#### **Всемирный форум для согласования правил в области транспортных средств**

**Сто пятьдесят шестая сессия**

**Соглашение 1958 года – рассмотрение проектов  
поправок к действующим правилам,  
представленных GRE**

### **Предложение по дополнению 18 к Правилам № 23 (задние фары)**

Рис.4

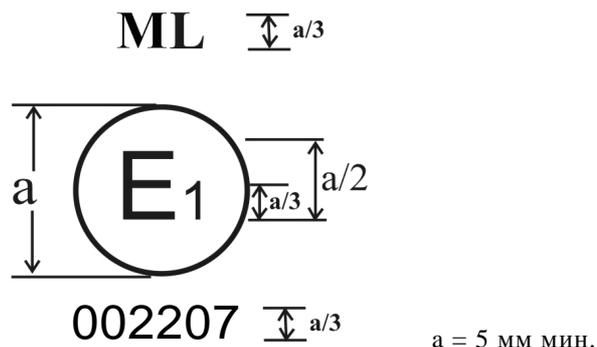
Приложение 2 изменить следующим образом:

#### Маркировка огней маневрирования

Устройство, имеющее приведенный выше знак официального утверждения, является огнем маневрирования, официально утвержденным в Германии (E1) на основании Правил № 23 под номером 2207.

Номер официального утверждения указывает, что официальное утверждение было предоставлено в соответствии с предписаниями Правил № 23 в их первоначальном варианте.

*Примечание:* номер официального утверждения и дополнительное обозначение должны помещаться вблизи круга и располагаться либо над, либо под буквой "E" или либо слева, либо справа от нее. Цифры номера официального утверждения должны быть расположены на той же стороне по отношению к букве "E" и ориентированы в том же направлении. Следует избегать использования римских цифр для номеров официального утверждения во избежание путаницы с другими обозначениями".
